改善箇所説明図

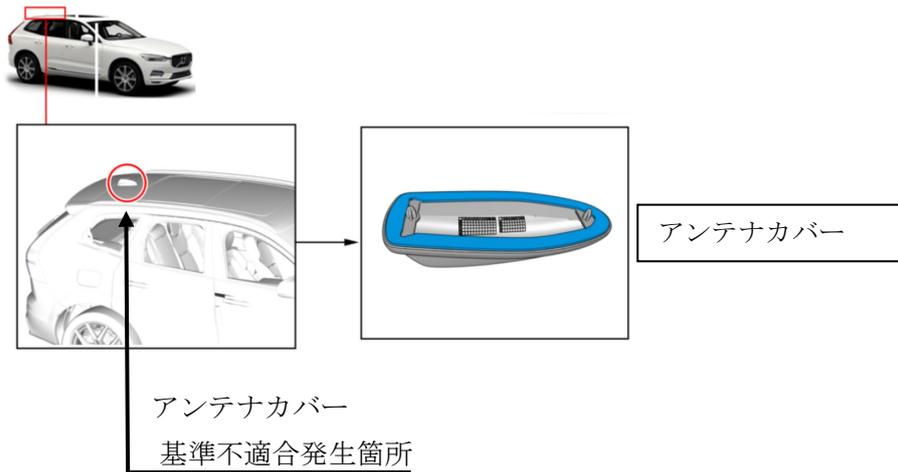
基準不適合発生箇所

ルーフのアンテナカバーにおいて、製造工程の管理が不適切なため、車両組付け時にルーフが歪むことがある。そのため、アンテナカバーの密着が不足し、隙間より水が車内へ侵入し、最悪の場合、メーターパネルへ緊急通報の警告が表示され、緊急通報が行えないおそれがある。

改善の内容

全車両、アンテナカバーを点検し、ボディとの隙間が確認できた場合は取り付けを修正する。

識別

運転者席側ドアロアヒンジ取り付けボルト（下側）の頭に白ペンを塗布する。
